Nordfyns Kommune
Rådhuset, Østergade 23
5400 Bogense

Kystdirektoratet
J.nr. 20/01663-12
Ref. Britt Gadsbølle Larsen
11-06-2020

Kystdirektoratets udtalelse til kommunalt fællesprojekt – Kystbeskyttelse af Bogense by og omegn ved ændring af Bogense Diger, Nordfyns Kommune

Figur 1. Oversigtskort af projektområdet og de 11 delstrækninger. Kortet er hentet fra Skitseprojekt udarbejdet af Orbicon.

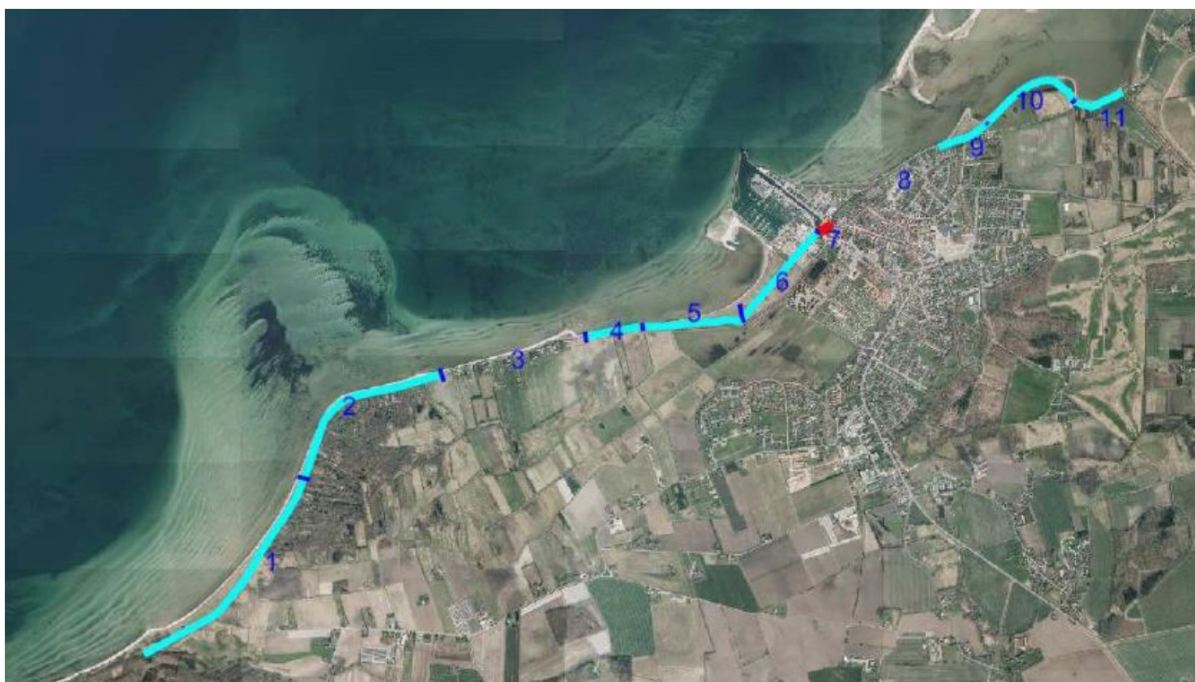
Projektet omfatter beskyttelse af Bogense by og omegn. Bogense Diger er ca. 8 kilometer lang og er opdelt i 11 delstrækninger (se figur 1).

På delstrækning 3, 4, 5, 8, 9 og 10 etableres ifølge skitseprojektet skråningsbeskyttelse eller foretages forstærkning af eksisterende skråningsbeskyttelse. På delstrækning 4, 5 og 9 udføres en forhøjelse af eksisterende dige. På delstrækning 10 er der som alternativ til den eksisterende linjeføring af diget foreslået et nyt dige med en ny linjeføring. På delstrækning 11 er der ligeledes foreslået et nyt dige. På delstrækning 7 etableres en højvandsmur

med porte, hvor veje krydses. På delstrækning 2 afrettes digets forskråning og vejen hæves. På delstrækning 1 ryddes buske og træer.
